平潭综合实验区自然资源与生态环境局关于 海坛片区东屿村级组织活动场所建设工程 竣工规划条件核实公示

实地建设与规划审批不一致的说明

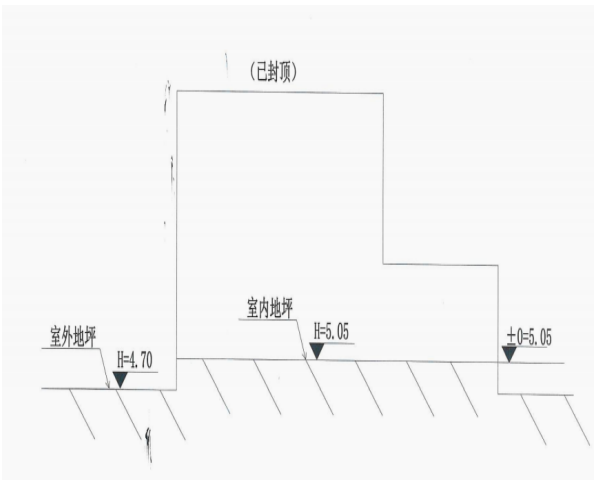
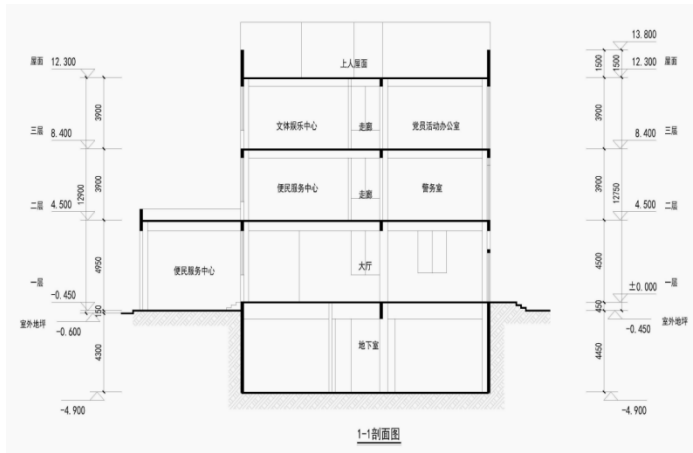
1、室外地坪标高审批为 4.60m、4.45m，实测为 4.70m；室内地坪标高审批为 5.05m、4.60m，实测为 5.05m。

说明：由于便民服务中心室内标高抬高 0.45m，室外标高相应调高，村部所在地为独立区域内，与村民生产出行无直接关系，不影响项目整体规划。

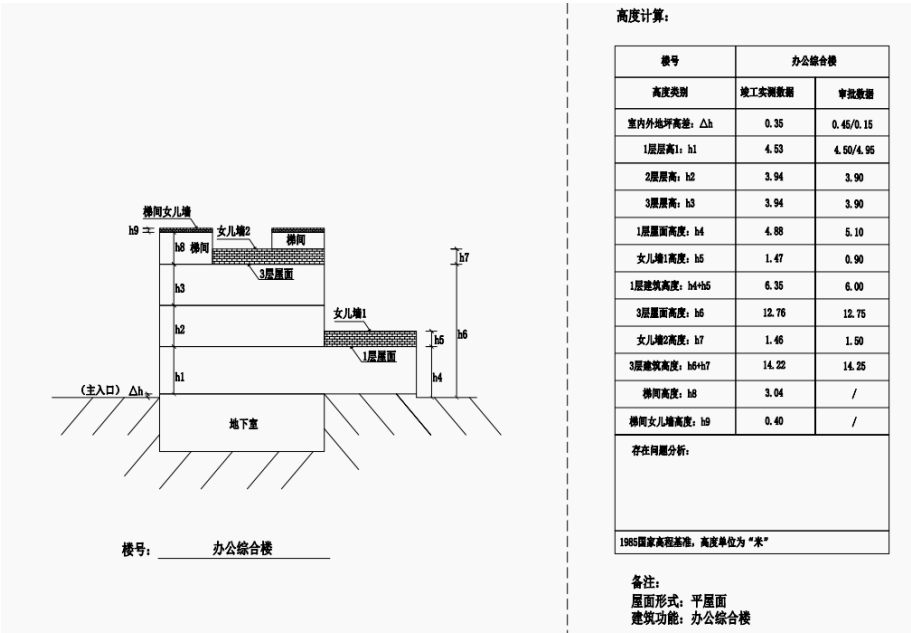
2、一层层高审批为 4.5m、4.95m，实测为 4.53m；一层屋面高度审批为 5.10m，实测为 4.88m；一层屋面女儿墙高度审批为 0.90m，实测为 1.47m。

说明：由于便民服务中心室内标高抬高 0.45m，层高相应减小，

村部所在地为独立区域内，与村民生产出行无直接关系，不影响项目整体规划。

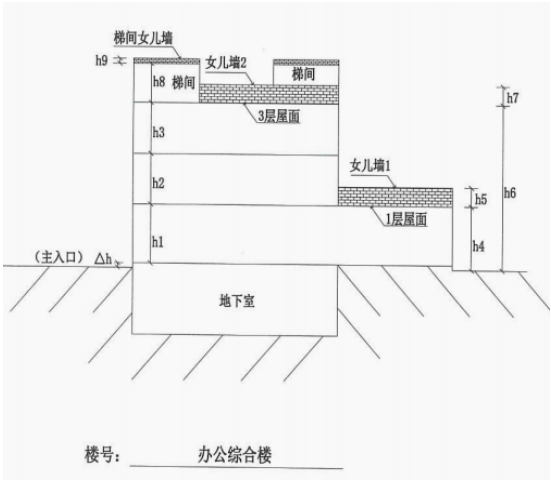
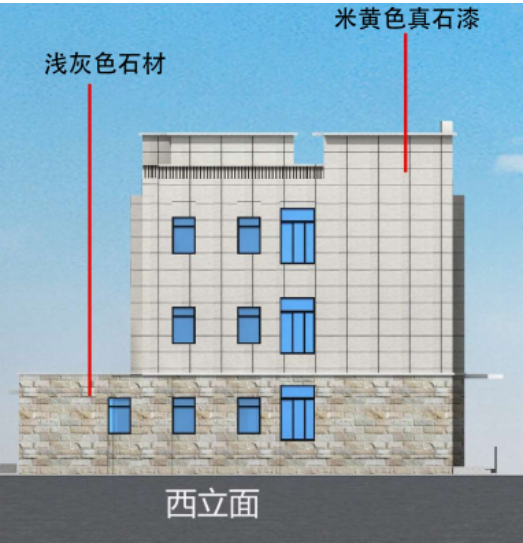
3、屋面层梯间审批未标注高度尺寸，实测梯间高度为 3.04m，增设梯间女儿墙，高度为 0.40m。

说明：由于考虑集中排水问题，增加女儿墙构造，无新增计容面积，村部所在地为独立区域内，与村民生产出行无直接关系，不

影响项目整体规划。

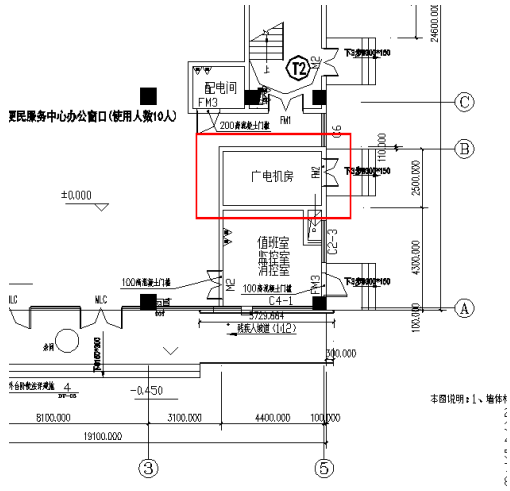
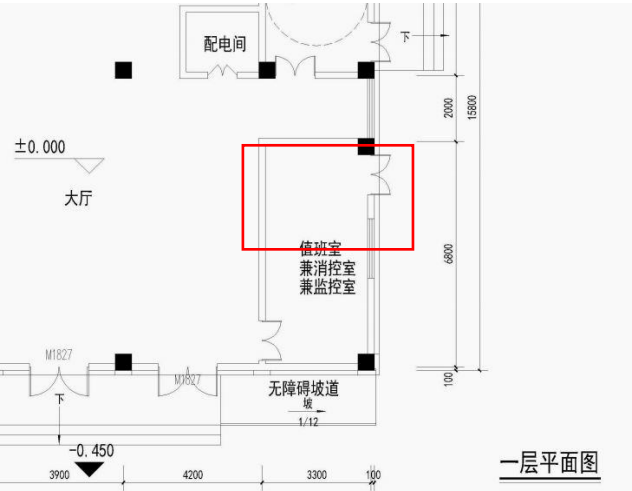
4、一层 B 轴至 B 轴往 A 轴方向 2.5 米处交 5 轴至 5 轴往 3 轴方向 4.4 米处，审批为值班室兼消控室兼监控室及大厅，实测为广电机房，面积为 11.25 m²，见下图。

说明：由于广电公司要求新建村部需要一个独立的广电机房，即在原有值班室兼消控室增加一个广电机房，该变更属于房屋内部的布局变更，与村民生产出行等无直接关系，不影响项目整体规划，。

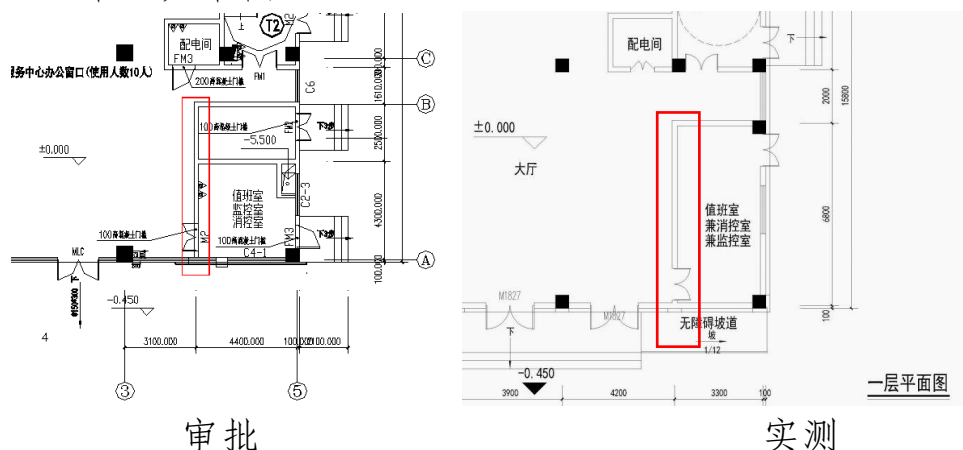
5、一层 5 轴至 5 轴往 3 轴方向 3.3 米处墙体，实测往 3 轴方向偏移 1.1 米，见下图。

说明：由于广电公司要求新建村部需要一个独立的广电机房且面积要求不小于 10 平方，即往 3 轴方向偏移 1.1 米，该变更属于房屋内部的布局变更，与村民生产出行等无直接关系，不影响项目整体规划。

非机动车位实地建设与规划审批对比分析

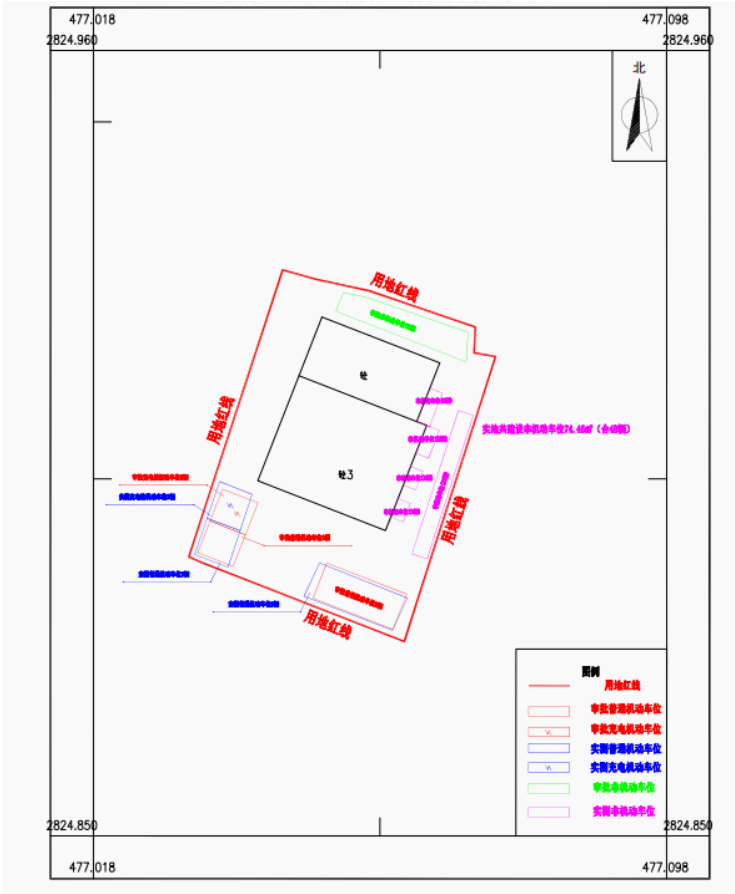
6、机动车位、非机动车位实测与审批不一致，详见下图。

①审批地面机动车位 9 辆（含普通充电车位 1 辆，快充车位 1 辆）；

实测地面机动车位 9 辆（含普通充电车位 1 辆，快充车位 1 辆）
（实地建设位置与审批不一致，个数与审批一致）。

②审批地面非机动车位 45 辆；

实测地面非机动车位 48 辆（实测地面非机动车位面积 74.46 m^2
（实地非机动车位面积按 $1.5 \text{ m}^2/\text{辆}$ 折算），实地建设位置、个数与审批不一致）。

说明：由于原植草砖停车场变更为硬化地停车位，后将原有的非机动车停车位全部改为绿地，导致了机动车位、非机动车位实测与审批不一致，该变更后满足原审批绿化率、机动车位、非机动车位的参数，仅对布局进行调整，村部所在地为独立区域内，与村民生产出行无直接关系，不影响项目整体规划。

绿地实地建设与规划审批分析对比

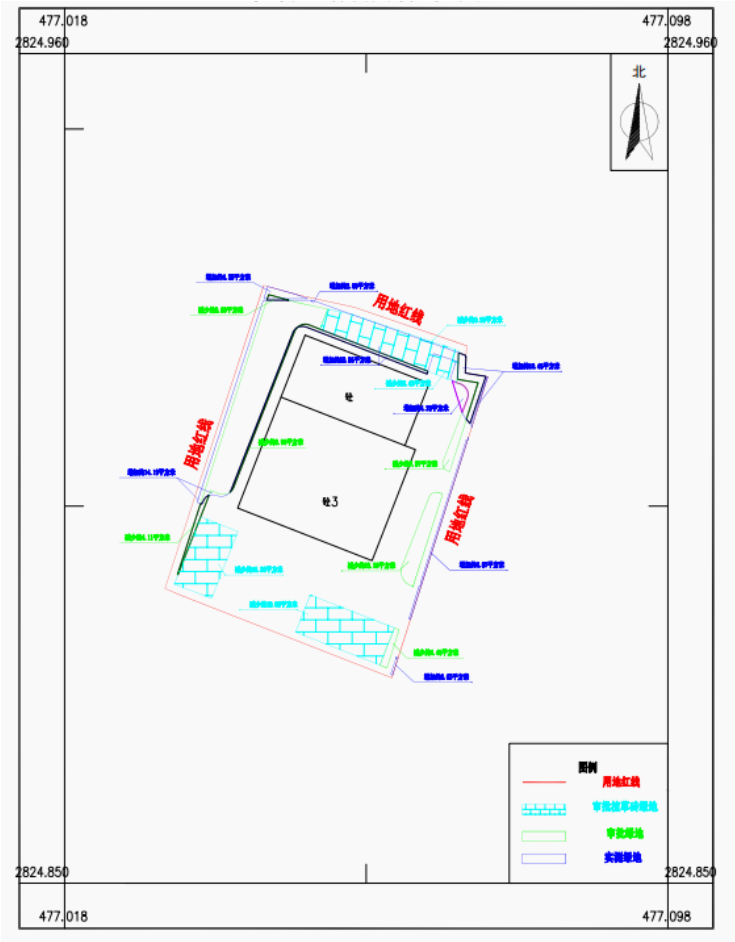
7、审批绿地面积为 220.60 m²（其中植草砖绿地 53.7 m²），实测绿地面积为 230.87 m²（无植草砖绿地），实测部分绿地位置与审批不一致，详见绿地实地建设与规划审批分析对比图。

说明：考虑提升停车位实用性能，将原设计植草砖停车位全部

改为硬化停车位，房屋后和西侧剩余空地改为绿化用地种植草皮，导致整体绿地位置和面积与审批不一致，该变更后满足原审批绿化率、机动车位、非机动车位的参数，仅对布局进行调整，村部所在地为独立区域内，与村民生产出行无直接关系，该变化不影响项目整体规划。
